(54)名 稱：裝飾燈串的燈泡結構改良

經濟部智慧財產局專利再審查案核駁理由先行通知書

發文日期：中華民國九十一年十二月九日
發文文號：（九一）智專三（二）02048字
第〇九一八二〇〇七〇一七號

主旨：第〇八七一一九五〇三號專利再審查案經審查後發現尚有如說明三所述不明確之處，台端（貴公司）若有具體反證資料或說明，請於文到次日起六十日內提出申復說明及有關反證資料一式二份。若屆期未依通知內容辦理者，專利專責機關得依現有資料續行審查，請查照。

第一圖

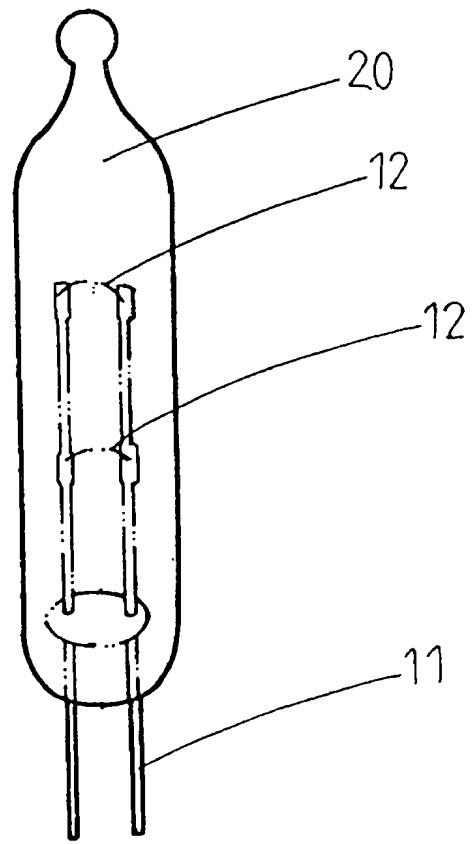
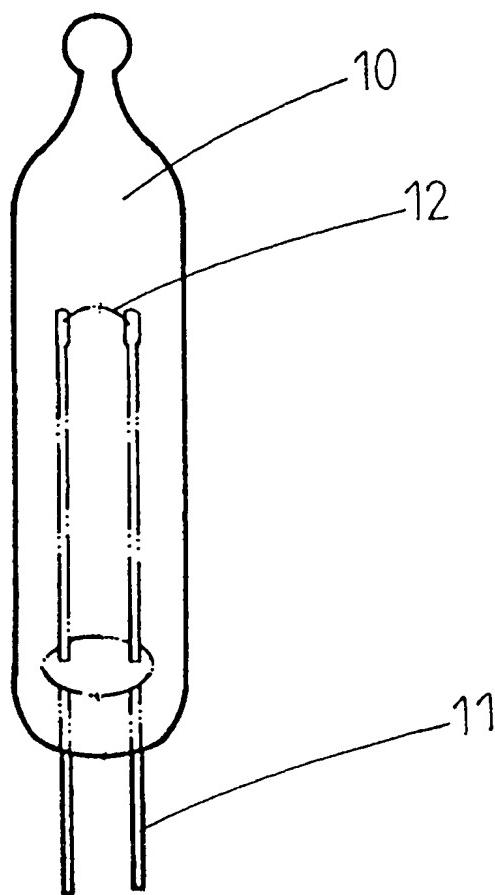
(二) 本案「螢光燈、螢光燈之製造方法及螢光燈裝置」，其特徵為：具有配設有要通電於電極之第一及第二之引出線的心柱；配設第一之孔及具有較前述第二引出線之剖面積更為大之剖面積之孔，以及具有電性絕緣性之構件，及放電管等之結構者。惟查本案主要構成於插入具有二個孔之絕緣構件於二支引出線之技術結構，已揭示於一般傳統式之燈泡內部結構有一平板之絕緣構件上設有二孔穿透二引出線之運用，如附件八十六年十月二十一日公開之85212315號案所示有相同之技術實施。另本案雖在絕緣構件之孔直徑大於引出線之直徑以及使心柱頂部和該絕緣構件之間隙尺寸在於 0mm 以上 5mm 以上之手段，僅在構件形狀略加修改者，實難稱是項技術思想之高度創作，係運用申請前既有之技術或知識，而為熟習該項技術者所能輕易完成者，不具進步性，不符專利法第二十條第二項之規定。
